SI 13 02 – Název SI (A-02-13-001-01-BD)

U všech přístrojů Novastar/Ceralass dochází ke změně izolace kabelu pro zapalování.

Obr 1: Zapalovací kabel a) nový

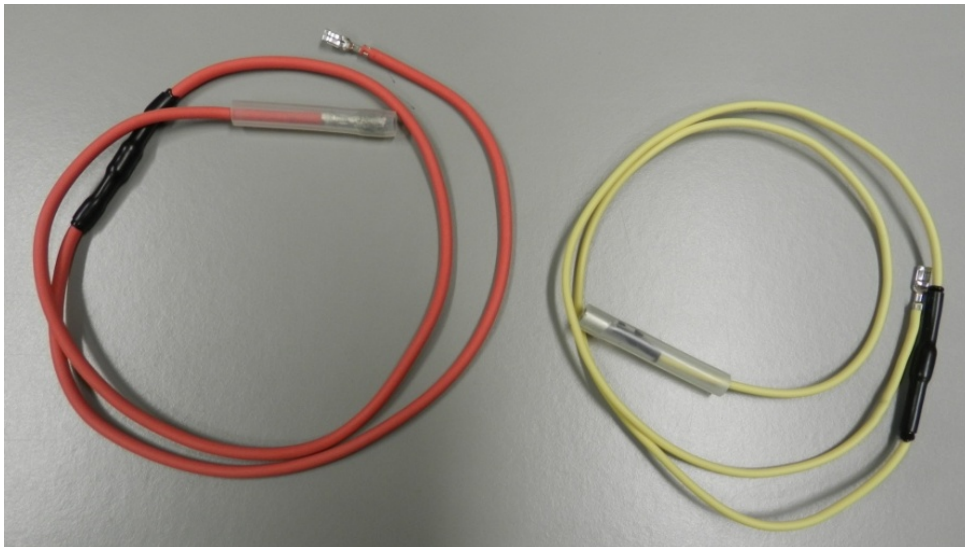
Aktuální kabel pro zapalování není v případě špatného uložení dostatečně masivní, nezajistí přenos napětí pro zapálení. Proto byl zaveden nový zapalovací kabel, se silnější izolací. Z důvodu lepšího rozlišení došlo ke změně barvy, ze žluté na červenou.

Objednávací číslo: Zapalovací kabel 8 704 401 146 0
